ПЛИТЫ МОДЕЛЬНЫЕ ЧУГУННЫЕ СО СМЕННЫМИ МЕТАЛЛИЧЕСКИМИ ВКЛАДЫШАМИ ДЛЯ ОПОК РАЗМЕРАМИ В СВЕТУ 600×500 мм НА ФОРМОВОЧНЫЕ ЛИТЕЙНЫЕ МАШИНЫ БЕЗ ПОВОРОТА ПОЛУФОРМЫ С ДОПРЕССОВКОЙ

ГОСТ 20089—74

Изменение № 1 ГОСТ 20089—74 Плиты модельные чугунные со сменными металлическими вкладышами для опок размерами в свету 600×500 мм на формовочные литейные машины без поворота полуформы с допрессовкой. Конструкция и размеры

Черт. 1

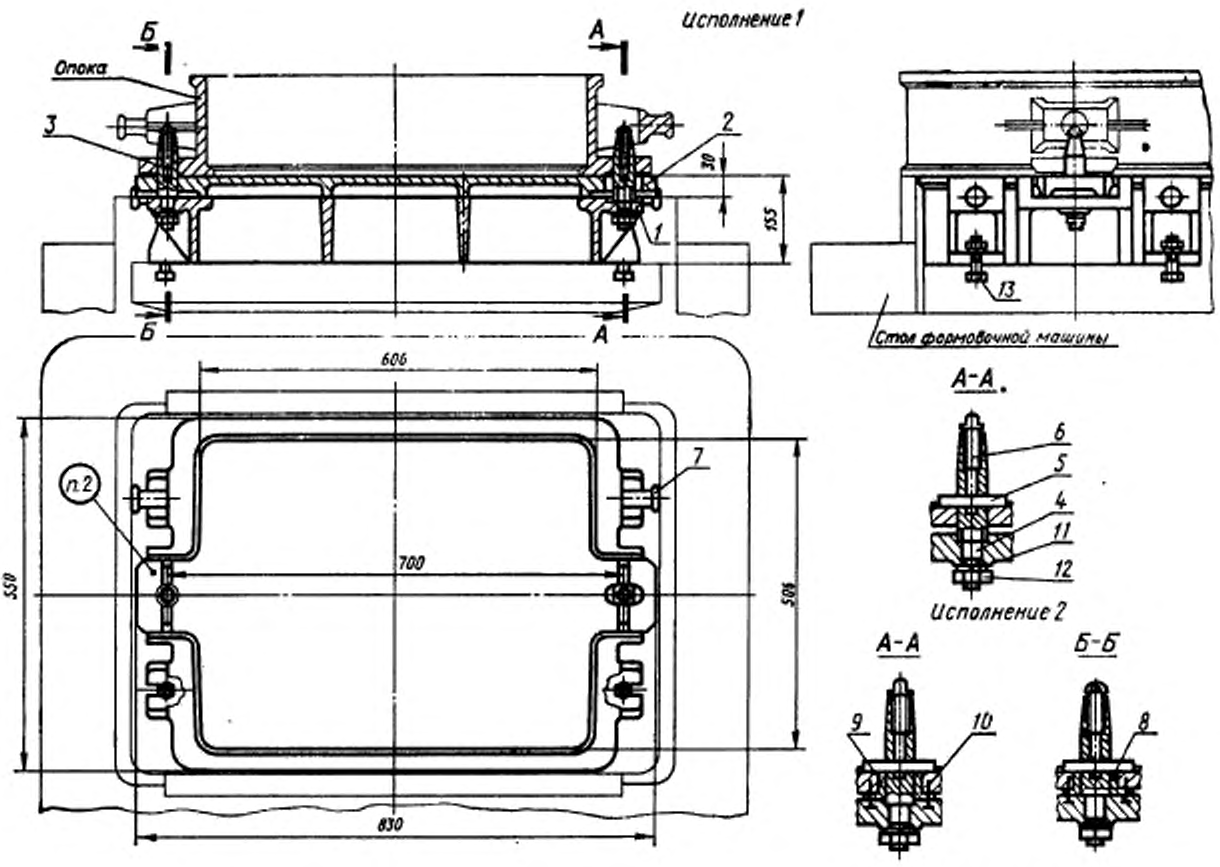
Пункт 1. Чертеж 1. Подрисуночная подпись. Заменить обозначение болта (поз. 13): М12×60.66.05 по ГОСТ 7808—70 на 7002—2523 по ГОСТ 13152—67.

Пункты 1, 3, 4. Чертежи 1—3. Заменить слова: «Теоретическая масса» на «Масса, не более».

Черт. 2

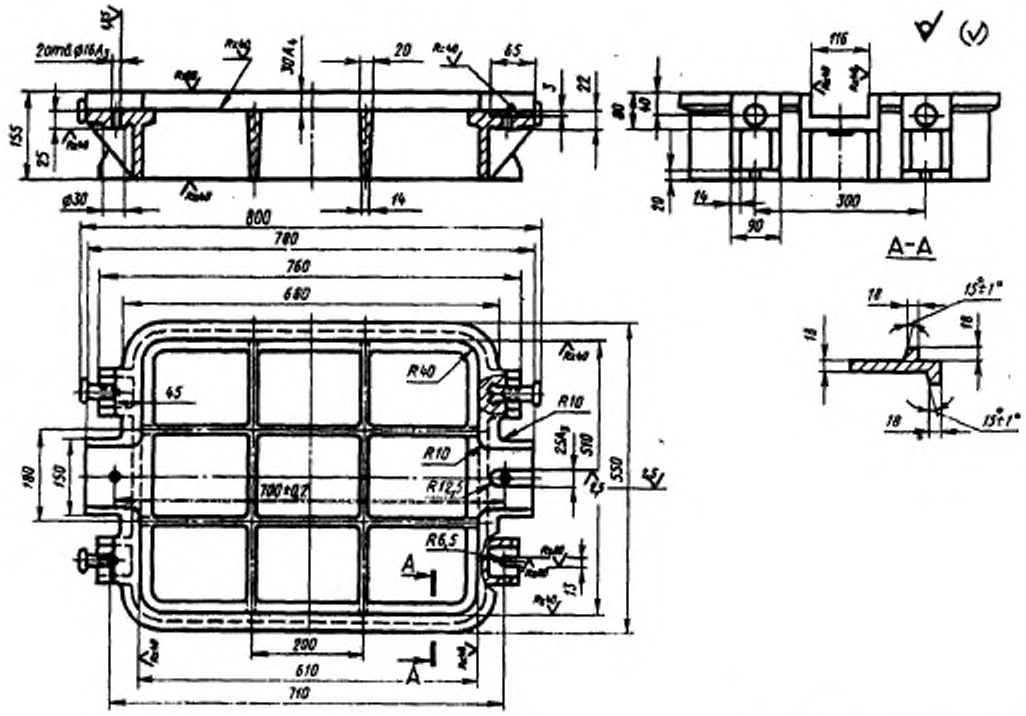
Пункт 3. Чертеж 2. Заменить расположение выносной линии для размера 22, как указано на чертеже:

Пункты 3, 4. Чертежи 2, 3. Заменить обозначения: A_3 на H8; A_4 на H11; A на H7; C_4 на h11.
